審査面談コメントリスト（2020年10月30日）
（浜岡4号炉低圧車軸クリアランス認可申請）

浜岡4号炉低圧車軸の汚染履歴について

浜岡4号炉低圧車軸の管理方法について

品質マネジメントシステムについて

図-1 浜岡4号炉の一次冷却設備系統図

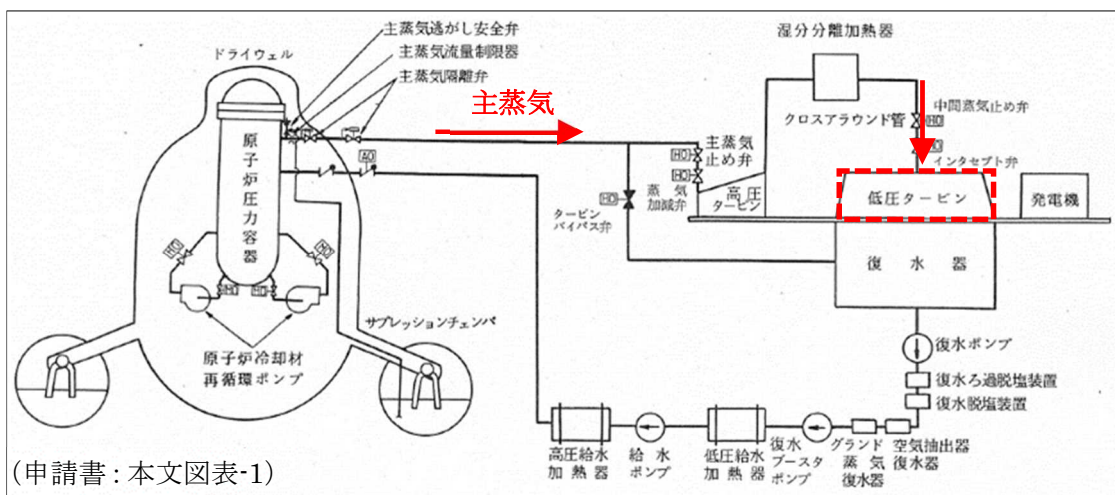
番号	質問・コメント等
A	①対象物の汚染履歴 対象物（低圧車軸）の使用環境を踏まえた汚染履歴に関する資料を作成し、説明すること。

対象物は、浜岡4号炉低圧タービンを構成する車軸であり、図-1（浜岡4号炉の一次冷却設備系統）に示すとおり、運転中、放射性物質を含んだ主蒸気に曝される環境であった。

上記の使用環境を踏まえ、対象物の汚染の形態は、対象物が中性子の照射を受けて放射性物質が生成されることによる汚染（放射化汚染）及び主蒸気中に含まれる放射性物質が付着することによる汚染（二次的な汚染）からなると評価した。
